PARECER ÚNICO Nº 0477790/2017 (SIAM)

INDEXADO AO PROCESSO: Licenciamento Ambiental	PA COPAM: 22825/2013/002/2016	SITUAÇÃO: Sugestão pelo Deferimento
FASE DO LICENCIAMENTO: Licença Instalação e Operação concomitantes – LI+LO	VALIDADE DA LICENÇA: 10 anos

EMPREENDEDOR: Prefeitura Municipal de Machado	CNPJ: 18.242.784/0001-20	
EMPREENDIMENTO: Canalização córrego Páscoa	CNPJ:	
MUNICÍPIO: Machado	ZONA: Urbana	
COORDENADAS GEOGRÁFICA (DATUM): LAT/Y 21°40'42,48" LONG/X 45°55'42.21"		
LOCALIZADO EM UNIDADE DE CONSERVAÇÃO: <input type="checkbox"/> INTEGRAL <input type="checkbox"/> ZONA DE AMORTECIMENTO <input checked="" type="checkbox"/> USO SUSTENTÁVEL <input type="checkbox"/> NÃO		
NOME: APA DO RIO MACHADO		
BACIA FEDERAL: Rio Grande	BACIA ESTADUAL: Rio Machado	
UPGRH: --- - GD3 ---	SUB-BACIA: Córrego Páscoa	
CÓDIGO: E-03-01-8	ATIVIDADE OBJETO DO LICENCIAMENTO (DN COPAM 74/04): Canais para Drenagem	CLASSE: 5
CONSULTORIA/RESPONSÁVEL TÉCNICO: Engº Civil Vera Lucia Abreu Vilela	REGISTRO: 31264	
RELATÓRIO DE VISTORIA: -----	DATA: -----

Trecho 4

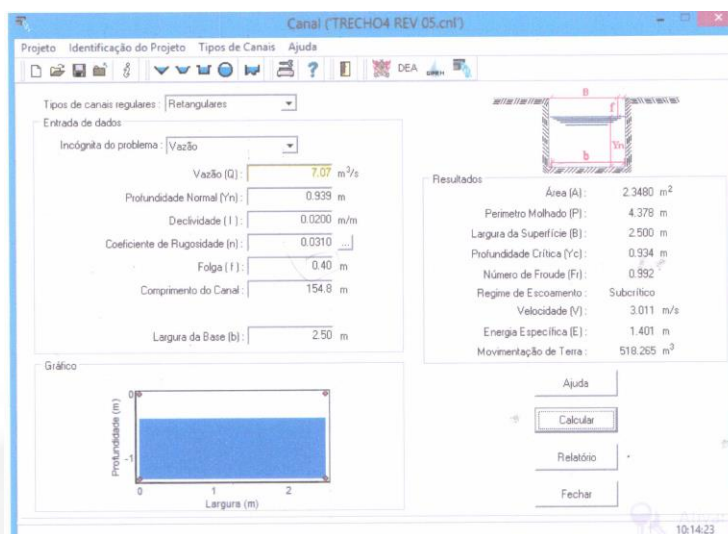
A vazão de projeto para esse trecho foi de 7.073 m³/s, correspondente ao somatório das contribuições da bacia A mais bacia B. A declividade do trecho é de 0.020 m/m. A dimensão do canal nesse trecho será de 2,5 x 1,0 m.

A profundidade normal é de 0.939 m e a profundidade crítica de 0.934m. Observa-se que o dimensionamento hidráulico do canal nesse trecho atende a vazão máxima prevista.

Nesse trecho, existe uma galeria tubular com tubulação de 1 m de diâmetro e extensão de 40 metros. No estudo apresentado foi feita a avaliação hidráulica da galeria existente sendo verificado no estudo que a mesma não comporta a vazão máxima prevista para o trecho em questão, sendo necessária a sua remoção e adoção em seu lugar do canal dimensionado.

Trecho 3

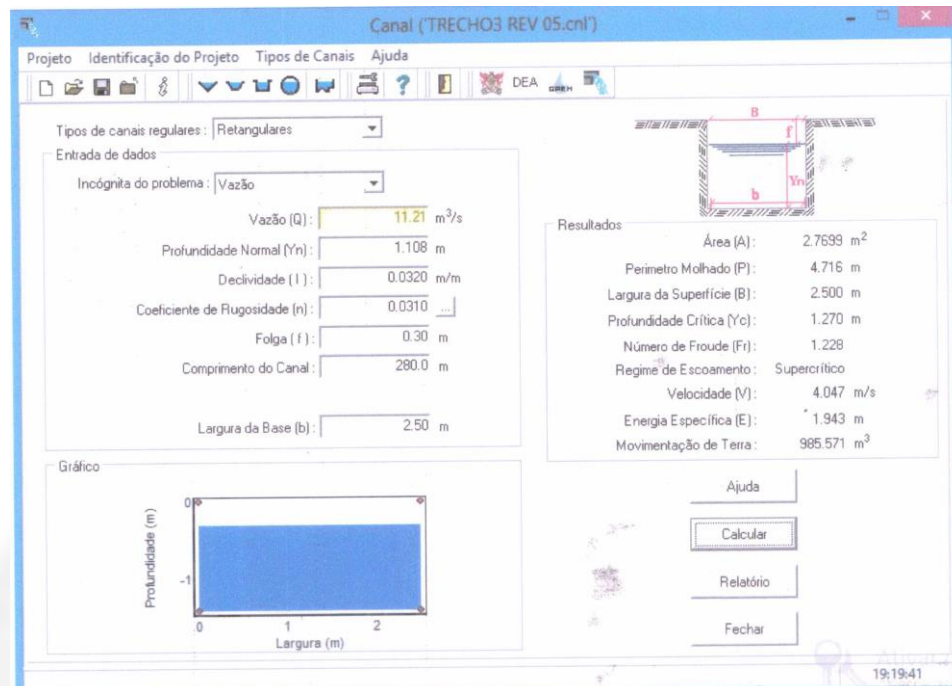
A vazão de projeto referente a este trecho foi de 11.21 m³/s, correspondente ao somatório das sub-bacias A, B e C. A declividade do trecho é de 0.032m/m. A dimensão do canal nesse trecho será de 2,50 x 1,50 m.

A profundidade normal calculada foi de 1.10 m e a profundidade crítica de 1.27 m sendo que o dimensionamento do canal proposto atende a vazão máxima prevista para o trecho em questão.

Nesse trecho existe uma galeria em formato retangular, em aduelas executada em concreto para travessia da rua com dimensões de 2,5 x 2,0 m. Foi apresentado estudo hidráulico da galeria existente.

De acordo com o levantamento topográfico, a declividade do trecho é de 0,5 %, sendo a declividade crítica calculada de 0.48%.

A vazão do trecho 3 é de 11,21 m³/s, portanto a estrutura existente atende a vazão máxima.

Trecho 1

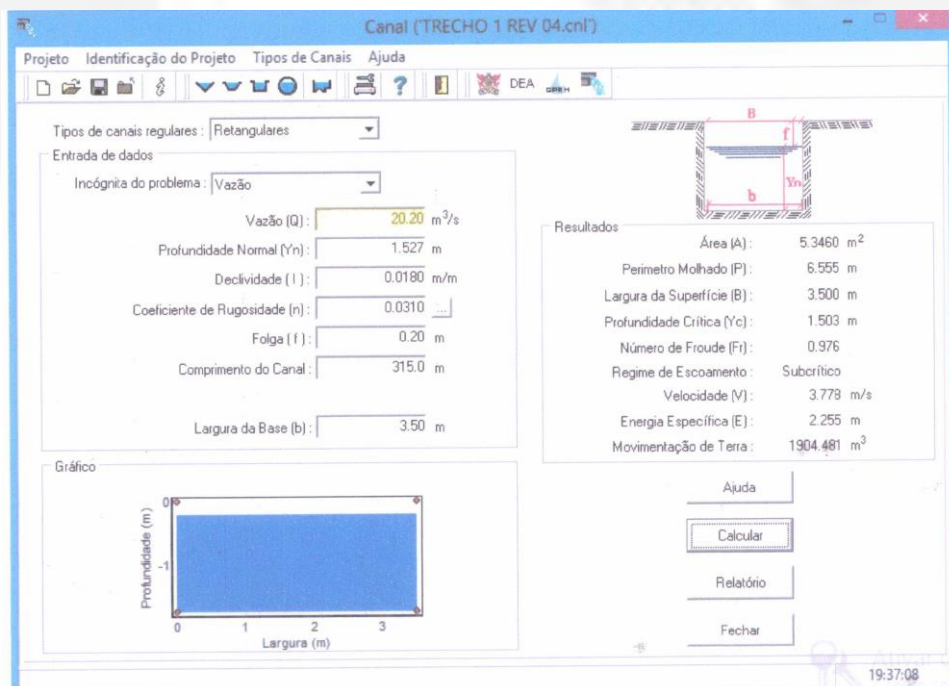
O trecho possui declividade de 0,018 m/m. A dimensão do canal nesse trecho será de 3,50 x 1,50 m.

Com as dimensões de 3,5 x 1,5 m para essa seção observa-se que haverá o transbordamento para os taludes do canal de apenas 0,027 m, ou seja, 2,7 cm. No entanto, este transbordamento poderá ser desconsiderado devido à existência dos taludes naturais existentes ao longo do curso d'água, variando nesse trecho de 1.90m a 2.10m de altura, os quais tiveram seu dimensionamento hidráulico considerado no estudo apresentado.

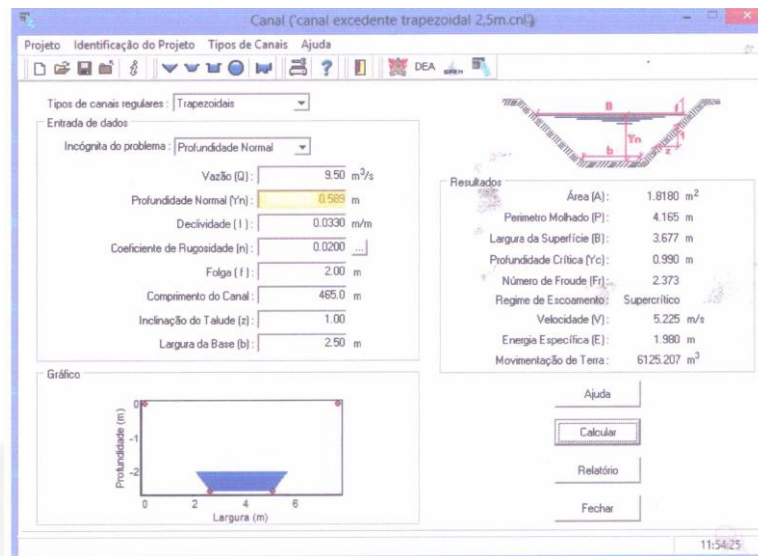
De acordo com o apresentado nos estudos de outorga, nesse trecho existe uma galeria em tubo de aço galvanizado e diâmetro de 2m e atende uma vazão de até 10,81 m³/s. De acordo com o dimensionamento hidráulico da galeria, que vem funcionando como canal e ainda uma galeria retangular de 1,8 m x 1,50 m a qual suporta uma vazão máxima de 10,28 m³/s. Dessa forma, a vazão máxima a ser suportada pelas duas estruturas existentes no final do trecho 01 é de 21,09 m³/s, superior a vazão máxima calculada para o trecho, a qual é inferior a vazão suportada.

Para atendimento da vazão de projeto considerando o tempo de retorno de 50 anos, deverá ser aumentado o diâmetro do bueiro ou ser assentada mais uma linha de drenagem paralela de forma a atender a vazão máxima.
